**COMUNICACIÓN
ACTO ADMINISTRATIVO**

Referencia: Expediente: LAM5678
Asunto: Comunicación Resolución No. 00391 del 20/03/2018

Figura 2.5 Áreas de Influencia Indirecta y Directa Físico-biótica del proyecto

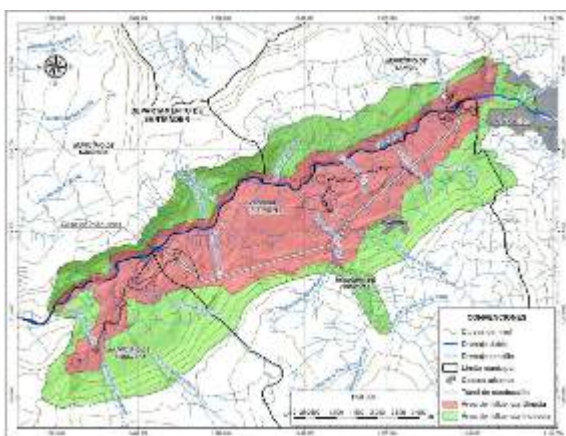
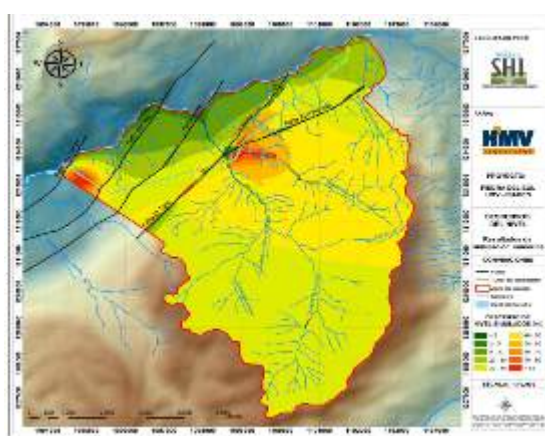
Además, una comparación entre la Figura 2.5 Áreas de Influencia Indirecta y Directa Físico-biótica del proyecto, presentado por la empresa en el capítulo 2, página 8 y la Figura 3.54 Zona de posible afectación del túnel de conducción. Escenario A (capítulo 3, página 139), muestra una incoherencia entre lo planteado como áreas de afectación en lo que respecta al recurso hídrico subterráneo. Se evidencia un análisis aislado y parcializado, excluyendo al casco urbano de Pinchote y la cuenca hidrológica de la quebrada La Pinchota del Área de Influencia Directa - AID, siendo estas, las áreas de mayor afectación por abatimiento de los niveles simulados.

Por lo anterior esta Autoridad considera que la metodología utilizada para llevar a cabo los modelos hidrogeológicos es adecuada. Sin embargo, existieron inconsistencias en la delimitación y justificación del área de influencia física del proyecto. En consecuencia, esta autoridad ratifica lo expuesto en la Resolución objeto de alzada.

Figura 1 Localización de Áreas de importancia para la Conservación de aves en al área de influencia del Proyecto Hidroeléctrico
Fuente: SIG ANLA.01/02/2018,

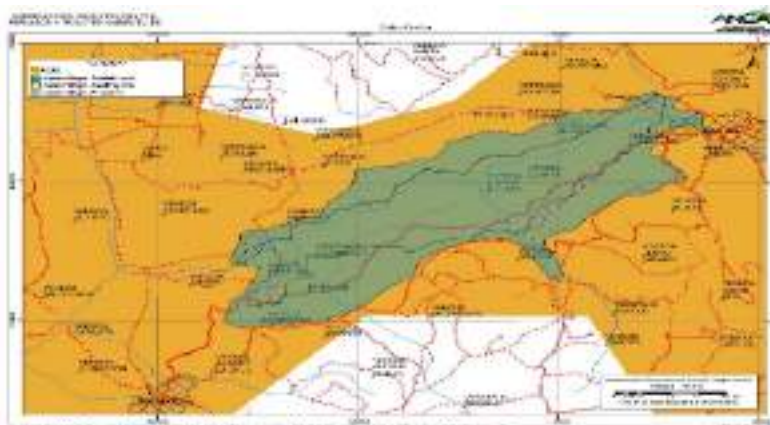
Aunado a lo anterior, la ausencia de información en la caracterización biótica relacionada en las Áreas de Importancia para la Conservación de Aves – AICA, teniendo en cuenta que toda el área de influencia del proyecto se encuentra sobrepuesta al AICA CO074 (Bosques Secos del Valle del Río Chicamocha), establecida desde el 2008 y cuyo principal objetivo es determinar el estatus, la distribución y los requerimientos ecológicos de dos especies de aves endémicas del cañón del Chicamocha y críticamente amenazadas: el Cucarachero de Nicéforo (*Thryothorus nicefori*) y el Colibrí Ventricastaño (*Amazilia castaneiventris*)⁴, información de carácter relevante para el análisis de la caracterización y contenido del Estudio de Impacto Ambiental-EIA. También para dicha área se establecen endemismos a nivel de especie y subespecie, como el de *Ortalis columbiana*, *Myiarchus apicalis*, *Momotus*

Figura 2.5 Áreas de Influencia Indirecta y Directa Físico-biológica del proyecto.

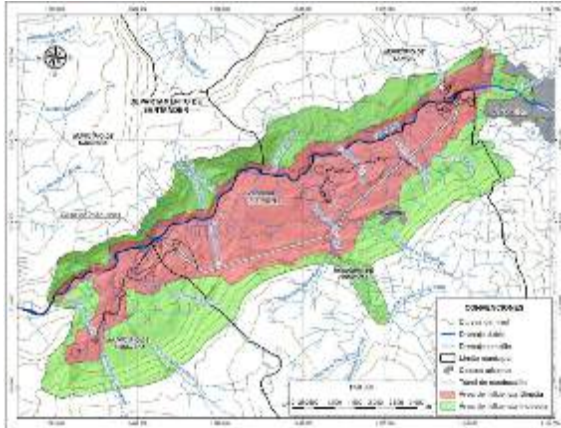
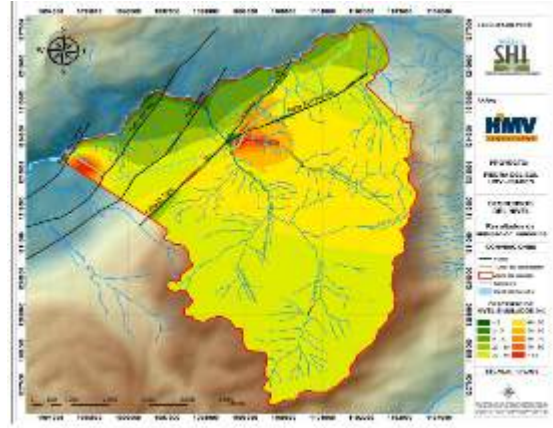
Una comparación entre la Figura 2.5 Áreas de Influencia Indirecta y Directa Físico-biótica del proyecto, presentado por la empresa en el capítulo 2, página 8 y la Figura 3.54 *Zona de posible afectación del túnel de conducción. Escenario A* (capítulo 3, página 139), muestra una incoherencia entre lo planteado como áreas de afectación en lo que respecta al recurso hídrico subterráneo. Se evidencia un análisis aislado y parcializado, excluyendo al casco urbano de Pinchote y la cuenca hidrológica de la quebrada La Pinchota del área de influencia directa, siendo estas, las áreas de mayor afectación por abatimiento de los niveles simulados.

Figura 3.64 DHI para manantiales y quebradas y descensos simulados con el modelo numérico

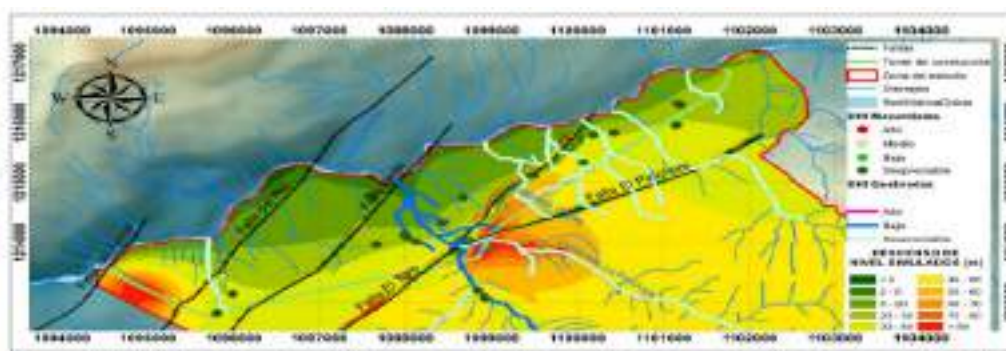
La comparación realizada en el documento (Figura 3.64; capítulo 3; página 156) y en el cual resalta la coherencia relativa entre el modelamiento numérico y el DHI, generando una alerta de monitoreo en la quebrada La Laja. Sin embargo, se evidencia ciertas incongruencias en el análisis comparativo. Por ejemplo: para la modelación matemática la mayor afectación por el abatimiento de niveles en la zona, se encuentra localizada en la confluencia de los sistemas de fallas de El Toro y El Pinchote, siendo la Quebrada La Pinchota, el drenaje con mayor afectación, mientras que el método DHI considera despreciable la afectación para este cuerpo de agua. Por otro lado, los manantiales se consideran de muy baja afectación (despreciable por utilizar el término propuesto) con la metodología DHI y en una zona con descensos entre 20 y 40 metros de abatimiento.

Figura 3.64 DHI para manantiales y quebradas y descensos simulados con el modelo numérico

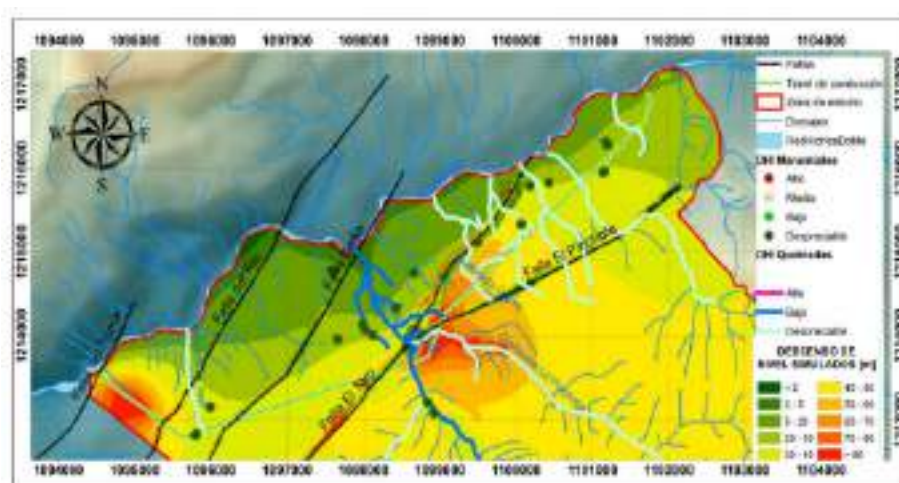
Teniendo en cuenta que el análisis DHI es un método probabilístico y que la modelación numérica es de carácter interpretativo con alto grado de incertidumbre, la sociedad recurrente realiza una comparación de resultados en el documento (Figura 3.64; capítulo 3; página 156), en el cual resalta la coherencia relativa entre el modelamiento numérico y el DHI, generando una alerta de monitoreo en la quebrada La Laja. Sin embargo, se evidencian ciertas incongruencias en el análisis comparativo; por ejemplo: para la modelación matemática la mayor afectación por el abatimiento de niveles freáticos en la zona, se encuentra localizada en la confluencia de los sistemas de fallas de El Toro y El Pinchote, siendo la Quebrada La Pinchota, el drenaje con mayor afectación, mientras que para el método DHI se considera despreciable la afectación en este cuerpo de agua.

Por otro lado, los manantiales se consideran de muy baja afectación (despreciable por utilizar el término propuesto) con la metodología DHI en una zona con descensos entre 20 y 40 metros de abatimiento.

Figura 36. Relación Manantial vereda ojo de agua versus obras.

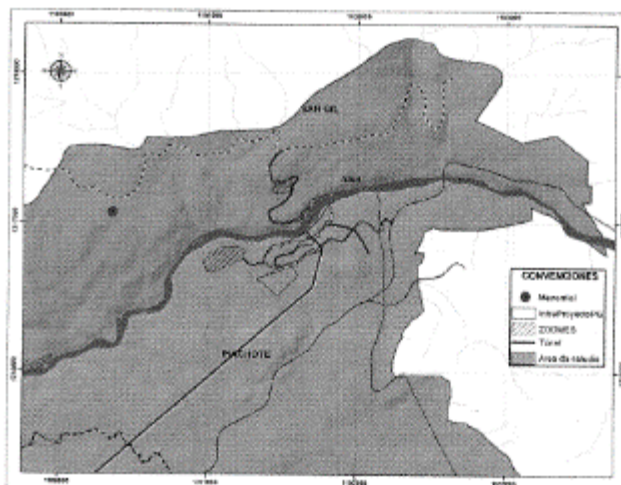
ISAGEN manifiesta que, en la Vereda Ojo de Agua del municipio de San Gil, se realizó el inventario de manantiales, por HVM Ingenieros e Hidroceron en el año 2010 y 2011, dentro del cual se identificó el manantial Ojo de agua, identificado con el ID 15, en las coordenadas 1.100.356 E y 1.217.061 N, ver Tabla 3.12, numeral 3.2.5.3. Inventario de puntos de agua. Adicionalmente, en la vereda Ojo de agua, las obras que se realizarán corresponden a la vía de acceso al contrafuerte derecho y una zona de depósito, las cuales no entrarán en conflicto con el manantial identificado, tal como se observa en la siguiente figura.

Figura 3.64 DHI para manantiales y quebradas y descensos simulados con el modelo numérico

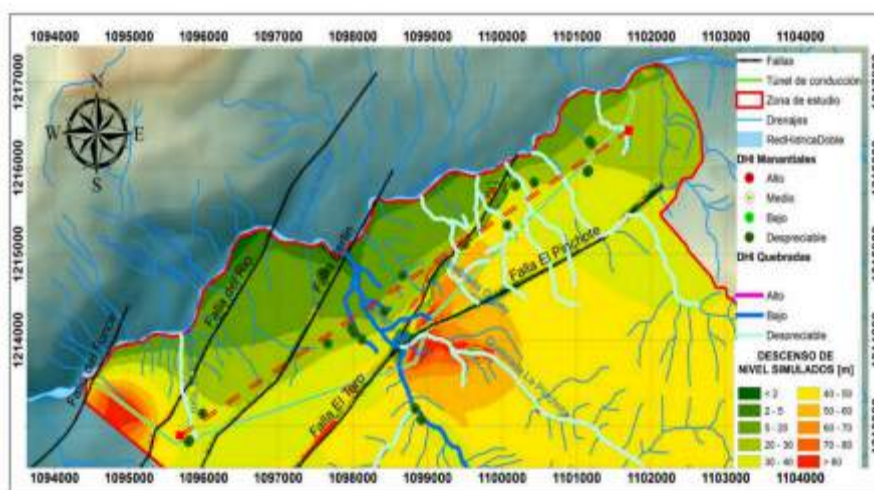
Como se ha expresado en el desarrollo del recurso de reposición, el componente hidrogeológico presenta una serie de incongruencias en la descripción ambiental con la cartografía que evidencian una subvaloración de las diaclasas o fracturas presentes en las unidades geológicas, las cuales generan mayor permeabilidad y capacidad de almacenamiento. Así como, serias inconsistencias entre la descripción ambiental y la distribución espacial de los elementos hidrogeológicos presentados en la cartografía que desvirtúan por completo el análisis presentado.

En relación con las variaciones del nivel freático la modelación numérica muestra un descenso en los niveles de 5 hasta 40 metros, sobre el corredor de descarga que conforman los manantiales inventariados y que son altamente sensibles a cualquier fluctuación por mínima que esta sea. Este impacto tendría un carácter irreversible si se tiene en cuenta la descripción presentada en el Estudio de Impacto Ambiental- EIA, por lo que su importancia estaría en crítico. Ahora bien, el análisis con el método DHI considera despreciable la afectación para los cuerpos de agua y los manantiales, por lo que la importancia de este impacto estaría como bajo a muy bajo. Razón por la cual, esta Autoridad no encuentra coherencia en los resultados presentados.

Figura 2.5 Áreas de Influencia Indirecta y Directa Físico-biótica del proyecto.

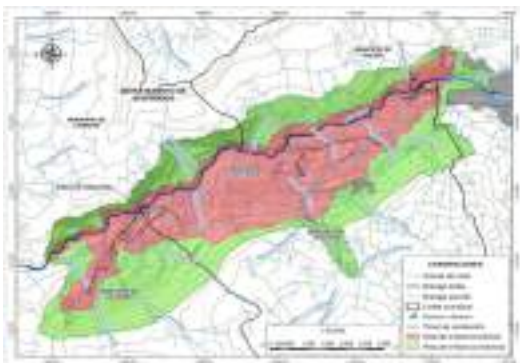
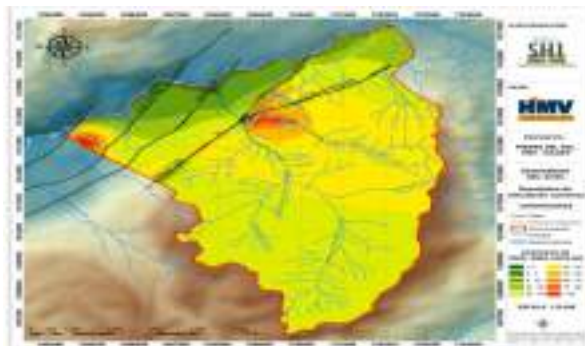
La sociedad en el capítulo 3 del documento del Estudio de Impacto Ambiental-EIA, presenta un inventario de manantiales, captaciones en algunos sectores del proyecto y relación de acueductos; sin embargo, no presenta análisis del conflicto por uso del agua, no se identifica un inventario de usos y usuarios del agua del río Fonce a lo largo del tramo o sector de afectación por la disminución importante de caudales del río Fonce. De otro lado, la sociedad no presenta una cuantificación de los usos y usuarios, tanto actuales como potenciales de las fuentes a intervenir por el proyecto tales como el río Fonce y otras corrientes que serán intervenidas por las actividades de vertimiento y ocupación de cauce, tal como lo establecen los términos de referencia del proyecto HE-TER-1-01 de 2006. Esta información es de gran importancia para el proyecto ya que permite establecer la demanda hídrica real del río Fonce y en consecuencia permite calcular el índice de escasez del mismo.
